改善箇所説明図

基準不適合発生箇所

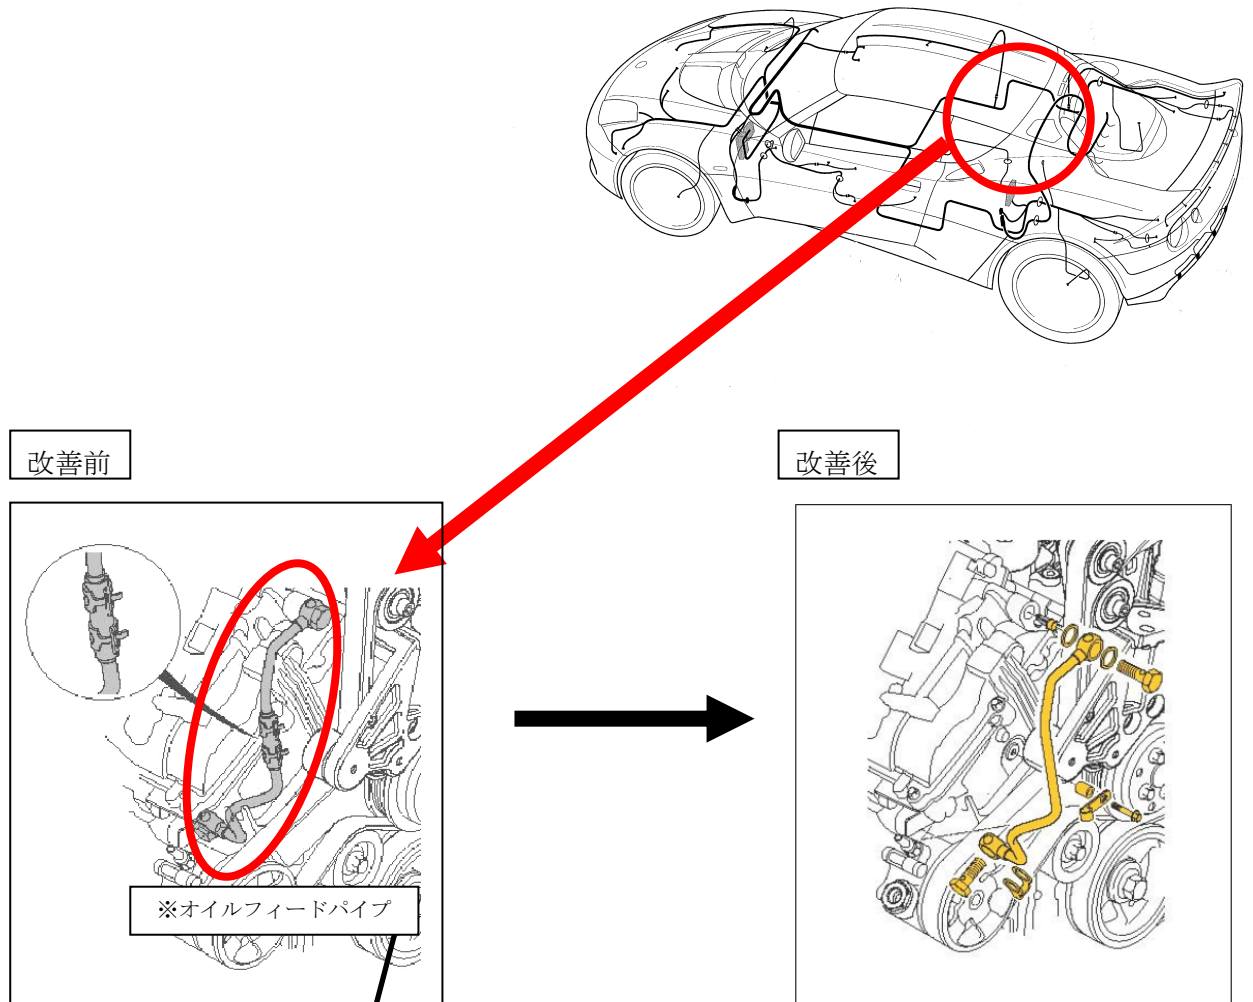
エンジンに取り付けられているエンジンオイルフィードパイプにおいて、ゴム部分と金属部分の接続が不適切なために発生した負荷によりゴム部分が破損してエンジンオイルが漏れる可能性がある。

エンジンオイルが漏れた後、そのまま使用を続けた場合、エンジンが損傷したり、最悪の場合、エンジンオイルが高温部分に付着して出火する。

改善の内容：当該オイルフィードパイプ（3ピース構造）を対策品（1ピース構造）に交換する。
